Programmation Pluriannuelle de l'Énergie (PPE) 2016-2018 et 2019-2023 de la Guyane

***Mémoire en réponse à l'avis de l'autorité
environnementale***

Novembre 2016

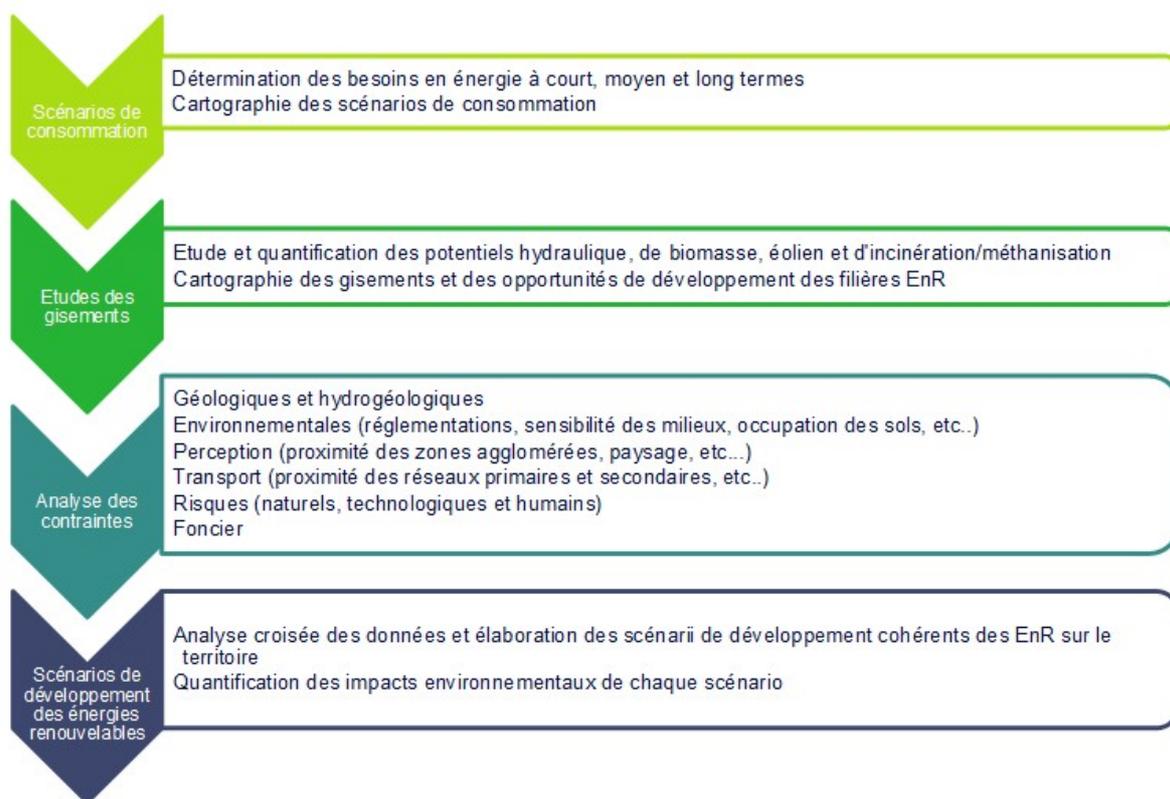
L'autorité environnementale recommande de fournir une comparaison des différents moyens de production d'électricité, sur la base de critères environnementaux quantifiés, incluant notamment la consommation d'espace.

Cette analyse ne peut être opérée aujourd'hui pour ce premier exercice de la PPE, les informations nécessaires n'étant pas disponibles dans un délai cohérent avec la procédure en cours. Cette réflexion sera en revanche engagée dès le démarrage des travaux de révision de la PPE et constituera un élément d'entrée pour les prises de décisions.

En effet, réaliser une analyse environnementale plus fine et quantifiée, nécessite de comparer des solutions techniques au regard d'un lieu ou une zone d'implantation : à l'échelle d'un territoire aussi vaste que la Guyane, la création d'une filière biomasse ou d'une centrale solaire n'aura pas le même impact suivant que l'on se situe sur des zones de défriches du littoral ou sur des espaces actuellement occupés par la forêt. De même, un ouvrage hydraulique n'aura pas le même impact suivant la surface d'enneigement induite, qui dépend de l'encaissement moyen du cours d'eau et du type d'ouvrage retenu (grand barrage ou petite hydraulique au fil de l'eau).

Cette première PPE propose de réaliser les études afin de doter l'Etat et la CTG des outils nécessaires à la prise de décision sur l'opportunité d'implanter une filière plutôt qu'une autre sur un même espace. Cette stratégie ne peut se faire sans un examen croisé de l'ensemble des filières d'énergie renouvelable. En effet, le développement des énergies renouvelables doit se faire de manière cohérente en prenant en compte :

Le schéma ci-après synthétise la démarche qui pourrait être mise en place.

Dans ce schéma, l'impact environnemental sera quantifié avec des critères pré-déterminés tels que la consommation d'espace ou de surface d'espaces naturels détruite rapportée au MW produit.
